Protokol o změně díla

změnový list číslo 067

Stavba: Centrum komplexní psychiatrické péče Brno Objekt: Stávající PAVILON G část F Objednatel: Fakultní nemocnice Brno, Jihlavská 20, 625 00 Brno Zhotovitel: Sdružení pro Centrum komplexní psychiatrické péče Brno Projektant: Sdružení Psychiatrie Brno 2016 se sídlem Mlýnská 326/13, 602 00 Brno, v 10/2017, pod zakázkovým číslem 1195			
Změna: Zprovoznění větve topení VZT obj. F			
P O P I S	Změnu vyvolal: GD a FN Brno Popis změny: Změna řeší úpravu etapizace UT tak, aby bylo možné zprovoznit topení pro VZT obj. F a pro další možnost uzavření v rámci nezávislého provozu jednotlivých objektů		
	Způsob projekčního zpracování: vliv změny na náklady stavby: ANO		
C E N A	ocenění změny předložil: GZ 04/2020 ve formě		
	náklady na změnu D.1.01 SO 01 - PAVILON G PK Rozpočet D.1.01.4.03 - Vytápění	vícepráce	méněpráce
	Příloha 01 rozpočet, položky, D.1.01.4.03 - Vytápění	22 890,- Kč	0,- Kč
	projekční náklady	0,-	0,-

Příloha č. 1 pro ZL 067 - Zprovoznění větve topení VZT obj. F

ZL 67 PRÍLOHA č.2

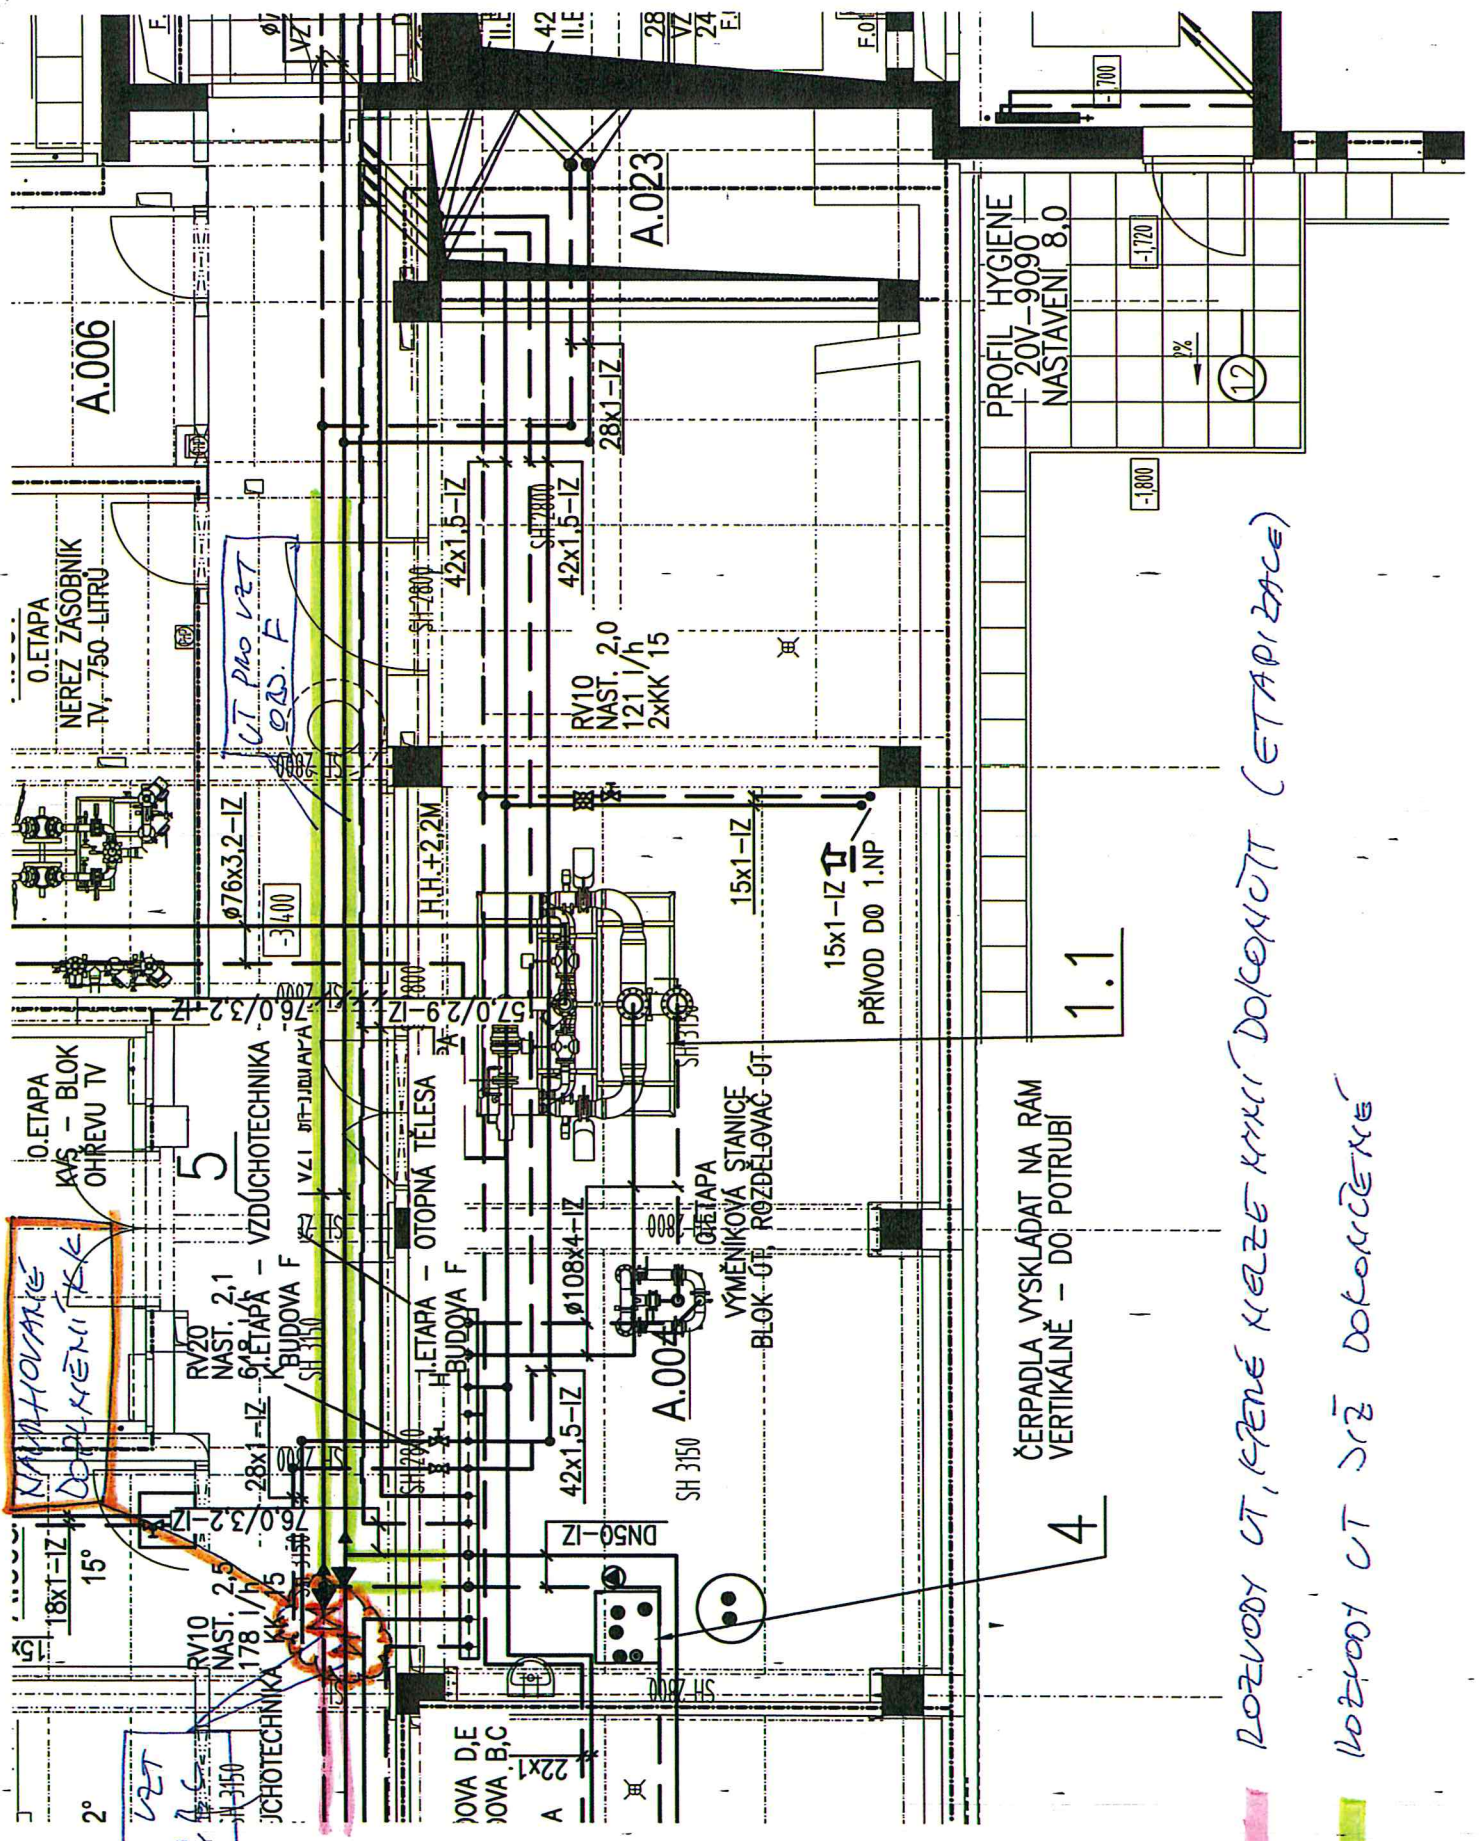
A.PP 02.4 - DOPLETENÍ KC
NA POKRACOVÁNÍ UT - PRO VZT

ROZVEDY UT, KTERÉ NELEZE KVALIFIKOVATI DOKONČIT (ETAPIZACE)

ROZVEDY UT JIŽ DOKONČENÉ
